正蓮寺川総合整備事業のスケジュールについて 《R7.2正六協からの変更内容》

《基盤整備計画》

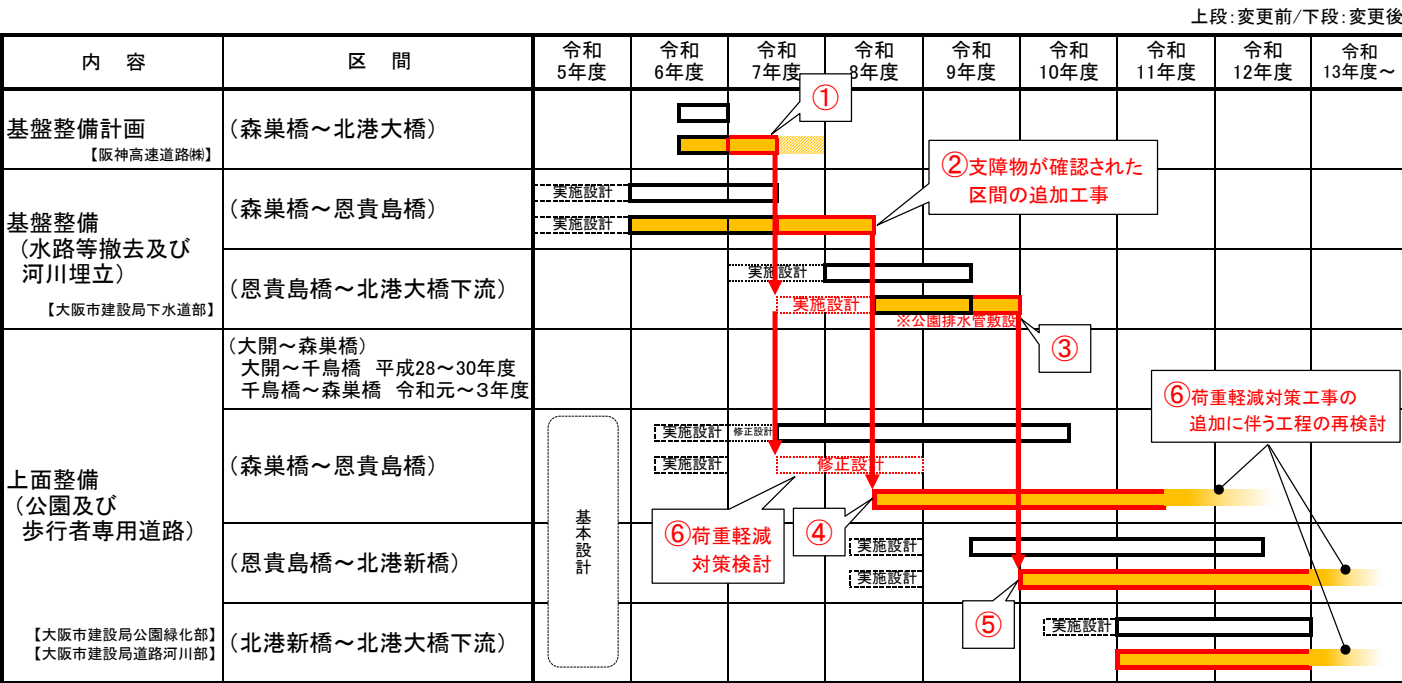
- ① 見直し方針については前回の正六協説明時から変更はなく、詳細な調整を行っている状況です。
関係機関との協議調整に時間を要したため、基盤高さに関する事業者間合意形成が半年程度遅れました。
※一部区間については継続して検討中。(R8年2月の事業者会議にて最終決定予定。)

- ② 森巣橋～恩貴島橋間の内、阪神電鉄高架下付近については、新たに支障物(コンクリート版や矢板等の仮設物)が確認されたため、当該区間の支障物の対応(撤去)が必要となったことから、工事が令和8年度上半期までかかる見込みです。
- ③ 恩貴島橋～北港大橋下流については、①の理由から、設計着手が半年程度ずれ込み、工事令和9年度末までかかる見込みです。

- ④ 森巣橋～恩貴島橋については、②の理由から、着工が令和8年度にずれ込みました。
- ⑤ 恩貴島橋下流については、③の基盤整備の完成時の遅れに伴い、着工が令和10年度にずれ込む見込です。
- ⑥ 森巣橋～恩貴島橋の阪神電鉄高架下付近と北港新橋付近において、上面整備高さを見直す必要が生じたため、地下構造物(阪神高速函体等)への荷重を軽減させる対策を検討する必要が生じました。
そのため、森巣橋～恩貴島橋の修正設計に時間を要する見込みであるとともに、今後の工事においても荷重軽減対策工事が必要となったことから、事業期間の見直し検討が必要となっています。今後の修正設計の中で、詳細な事業工程等を検討します。
ただし、恩貴島橋下流においては、公園排水管敷設を基盤整備工事の中であわせて実施するなど、工事期間の短縮に努めてまいります。
